ガラス固化体貯蔵設備の崩壊熱除去解析に関する  
再評価の結果（概要）について

1．再評価の結果

## 構造変更の概要

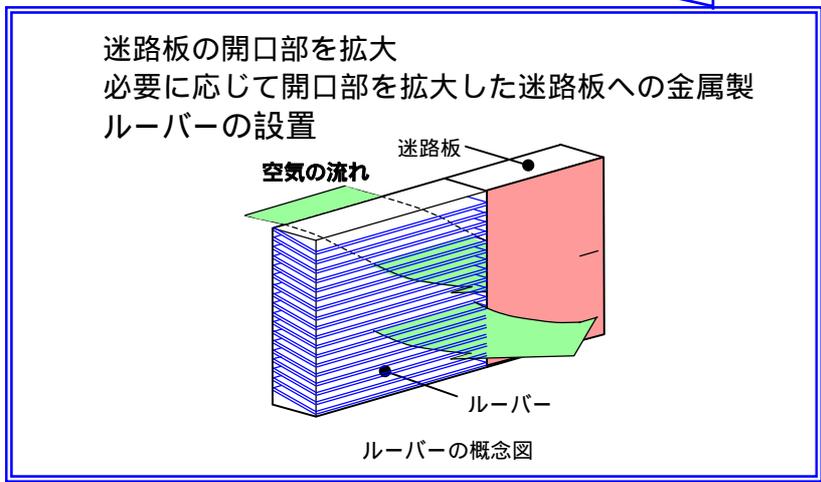
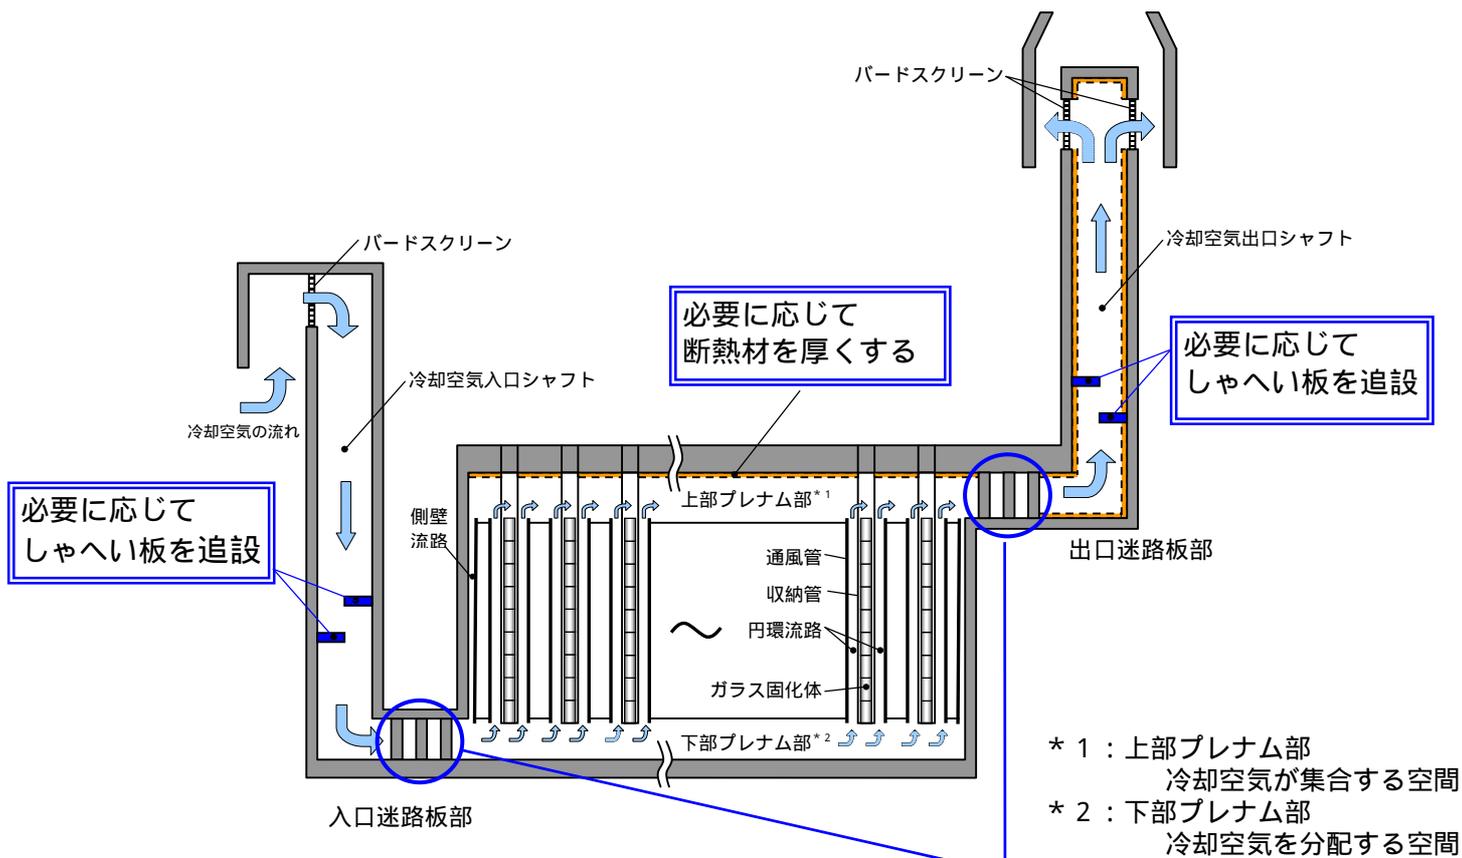
- ・ 今後、4 建屋ともに、問題のあった迷路板部については、しゃへい機能を満足するとともに、ガラス固化体の崩壊熱を適切に除去できる構造に変更します。
- ・ 具体的には、冷却空気に対する迷路板部の抵抗を減らすため、現状の迷路板の一部を削除し、開口部を拡大します。

- ・また、しゃへい機能を確保するため、開口部に金属製ルーバーというブラインドのようなものを設置するとともに、必要に応じて入口・出口シャフト部にしゃへい板を追加設置することを検討します。
- ・コンクリート部分の温度上昇に対しては、必要に応じて断熱材を厚くするなどの変更を行います。
- ・これら改造の妥当性については、構造を模擬した模型を用いた試験などにより、確認していきます。
- ・その上で、今後、既に建物ができている建屋については改造工事を行うとともに、まだ建物の工事が始まっていない建屋については設計を変更し、建設していきます。
- ・なお、ウラン試験の最終段階の試験である総合確認試験については、高レベル廃液ガラス固化建屋及び第1ガラス固化体貯蔵建屋・東棟の改造工事の終了後に実施したいと考えています。

建物ができている建屋 高レベル廃液ガラス固化建屋 第1ガラス固化体貯蔵建屋・東棟	建物の工事が始まっていない建屋 ガラス固化体貯蔵建屋B棟 第1ガラス固化体貯蔵建屋・西棟
改造工事を実施する	設計を変更し建設する
